Erläuterung der 2. Planänderung

Anlage **1.1b neu**

Leitungseinführungen in die Umspannanlage Bischofsheim mit

- **Änderung der 380-kV
Höchstspannungsfreileitung
Bischofsheim – Pkt. Griesheim, Bl. 4134**
- **Änderung der 380-kV
Höchstspannungsfreileitung
Bischofsheim – Marxheim, Bl. 4114**

Abbildung 1: Schematische Darstellung der Mastgründungsfläche von Mast 1001

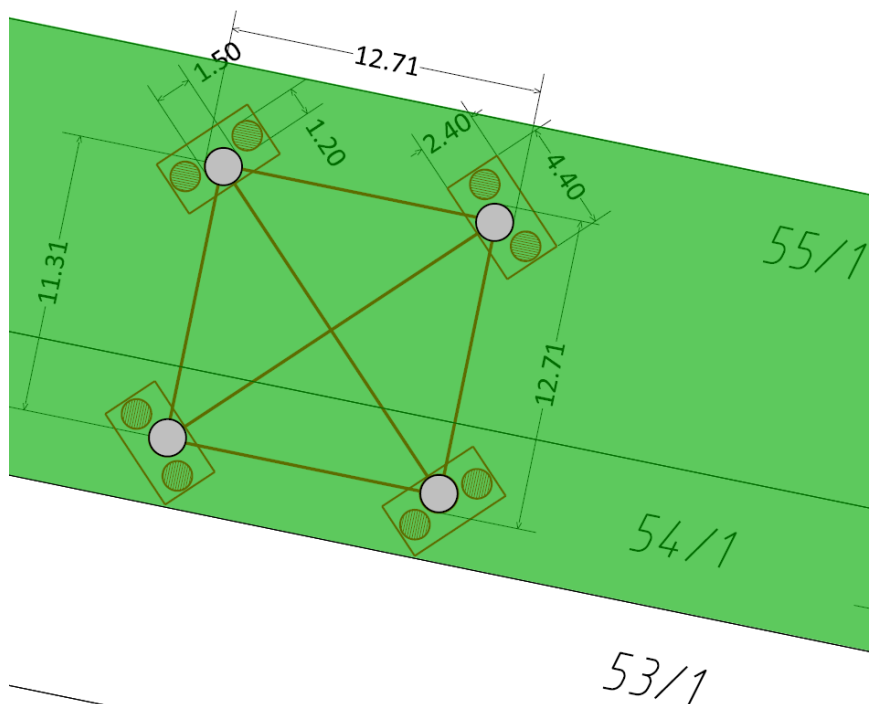
Im weiteren Verlauf der Detailplanung zum Bau stellte sich insbesondere aufgrund von Information der Bohrfirmen heraus, dass die Nichtinanspruchnahme des Flurstücks 53/1 für die zur Fundamentherstellung benötigte Baustelleneinrichtungsfläche aufgrund der Nähe des Flurstücks 53/1 zu den zu errichtenden Fundamenten nicht gewährleistet werden kann. Dies liegt zum einen an Neuerungen im Maschinenpark der Baufirma (größere Wenderadien der Bohrmaschine). Darüber hinaus wird bei der Herstellung des Betonriegels (gem. Abb.1), der die beiden Bohrpfähle miteinander verbindet, eine Inanspruchnahme des Flurstückes 53/1

ebenso erforderlich. Bei der Herstellung des Riegels muss eine geböschte Baugrube mit ausreichendem Arbeitsbereich hergestellt werden. Aufgrund der Lage der Fundamentköpfe direkt an der Flurstücksgrenze ragt die Böschung sowie der umgebende Arbeitsbereich auf das Flurstück 53/1 im Bereich des Fundaments. Dadurch muss das Flurstück 53/1 für diese Arbeiten ebenso in Anspruch genommen werden. Auf Grund der vorangegangenen Ausführungen ist die Anpassung der temporären Arbeitsfläche notwendig, um die Fundamentarbeiten durchführen zu können und um gleichzeitig die Möglichkeit zu haben in der Örtlichkeit und abhängig von den im Bauzeitpunkt vorliegenden äußeren Bedingungen die jeweils schonendste Ausführungsvariante insbesondere für die Anfahrt zum Mast abstimmen zu können.

Abbildung 2: Erweiterung der Arbeitsfläche für die Errichtung von Mast 1001

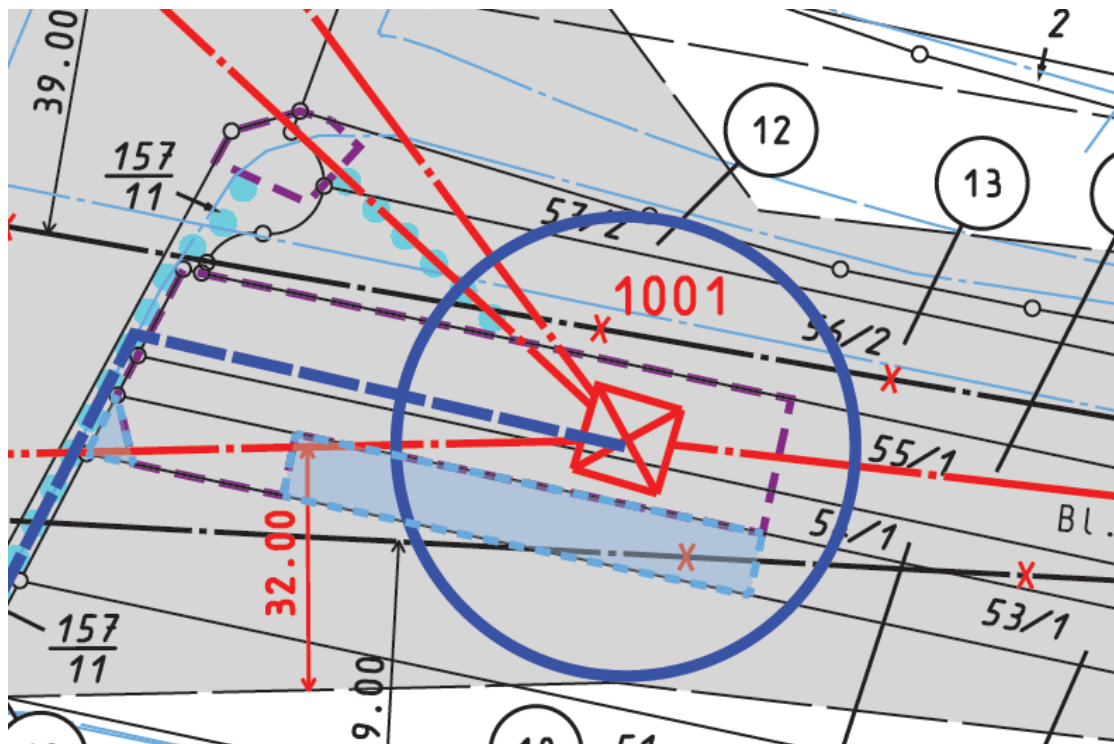
In der ursprünglichen Planung waren die Flurstücke 53/1, 54/1 sowie 55/1 betroffen. Diese drei Flurstücke sind auch weiterhin von den geplanten Maßnahmen betroffen. Die auf dem Flurstück 53/1 geplante temporäre Arbeitsfläche vergrößert sich aus den dargelegten Gründen um ca. 550 m² im Vergleich zu der Ursprungsplanung.

Die zusätzlich in Anspruch genommene Fläche ist in den betroffenen Lageplänen in hellblauer Farbe dargestellt (vgl. Anlage 7.2.1b; 7.2.2b; 7.2.3b; s. Abbildung 2). Hinsichtlich der zu verlegenden temporären Wasserleitungen, welche mit der 1. Planänderung beantragt wurden, ergeben sich keine Änderungen.

Flurstück	Flächeninanspruchnahme Ursprungsplanung	Flächeninanspruchnahme 2. Planänderung	Differenz
53/1	190 m ²	740 m ²	550 m ²
54/1	495 m ²	495 m ²	0 m ²
55/1	1040 m ²	1040 m ²	0 m ²
Gesamt	1725 m ²	2275 m ²	550 m ²
